Technisches Merkblatt

TCK42CRD - 2.5 YD25DDTi

Designunterschiede zwischen FAI und Original

TB0055-DE

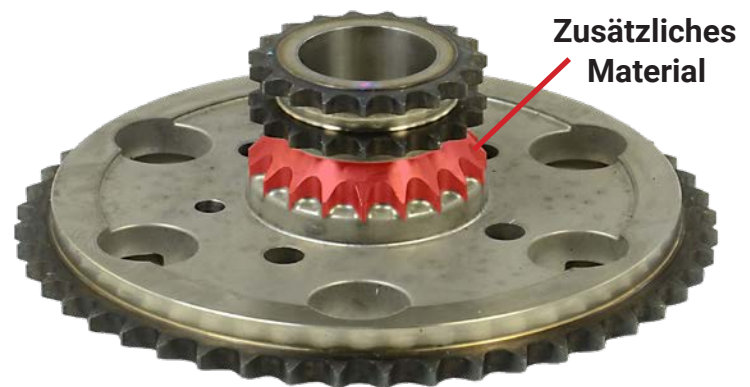
Das Bild unten zeigt das Einspritzpumpenrad, das von FAI hergestellt im Vergleich zum ursprünglichen Herstellerdesign. Das von FAI gelieferte Kettenrad ist ein direkter Ersatz mit dem einzigen Unterschied das Material und die Produktionsmethoden, die während der Herstellung verwendet werden. Das FAI-Design wird durch die Verwendung von geschmiedetem Stahl anstelle von Pulvermetall verstärkt.

Aufgrund der zusätzlichen Stärke der FAI-Version ist die Verbindung zwischen den Duplex- und den Simplex-Kettenrädern wird das zusätzliche Material, wie unten angegeben, nicht benötigt.
